**Commune d'Etterbeek**  
Service Aménagement du  
Territoire – Urbanisme  
Avenue des Casernes, 31/1  
B - 1040 BRUXELLES

**N/Réf. :** ETB20227\_747\_PU    **ETTERBEEK. Avenue de Tervueren, 8 - 12 (arch. J. SAINTENOY – 1951)**  
**Gest. :** MB    (= zone de protection de l'ensemble classé: Cinquantenaire - Musées  
**V/Réf. :** PU12392    royaux d'Art et d'Histoire)  
**Corr:** //    **PERMIS D'URBANISME:** modifier le permis d'urbanisme (11166) en ce qui  
**NOVA :** 05/PU/1980568    concerne le réaménagement intérieur de l'immeuble et des abords, la  
modification des façades (avant, arrière et latérale gauche), des toitures et  
du nombre de commerces (de 3 à 4) ainsi qu'abattre 3 arbres en zone de  
recul  
**Demande de la Commune du : 22/08/2025**

### Avis de la CRMS

Élévation avant. Situation projetée

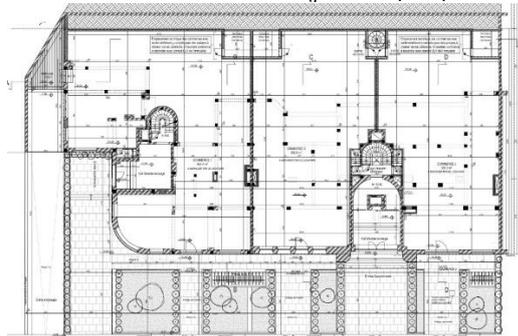
La CRMS salue l'abandon du projet de création de balcons rentrants au niveau de l'arrondi situé à l'angle, ce qui répond à ses remarques formulées précédemment. En revanche, elle n'est pas favorable à la disparition des allèges des baies du rez-de-chaussée et réitère la remarque exprimée dans son avis du 03/02/2021 concernant l'importance de préserver la composition fermée des façades du rez-de-chaussée, de conserver autant que possible les allèges existantes, et d'adapter la conception des nouvelles devantures commerciales.

Implantation et zone de recul. Situation projetée

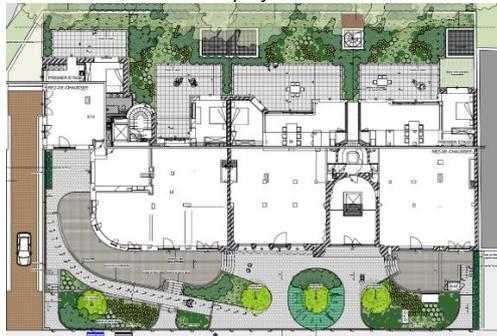
Les jardinets actuels de la zone de recul présentent une composition soignée, caractérisée par de petits murets, des pelouses, des haies et des plantations, organisés selon un dessin orthogonal bien défini. Les nouvelles formes proposées rompent avec cette composition sans offrir davantage de surfaces végétalisées. La CRMS n'y est pas favorable et demande de conserver les logiques et les trames de composition de l'aménagement actuel (dont fait partie également la haie perpendiculaire au bâtiment qui délimite la zone de recul de la rampe d'accès aux parkings), qui sont plus en lien avec le bâtiment et l'enfilade paysagère des zones de recul le long de l'avenue. Cet aménagement pourrait être davantage végétalisé tout en respectant les logiques de composition. De même, l'abattage des arbres existants est regrettable, et leur maintien est souhaité.
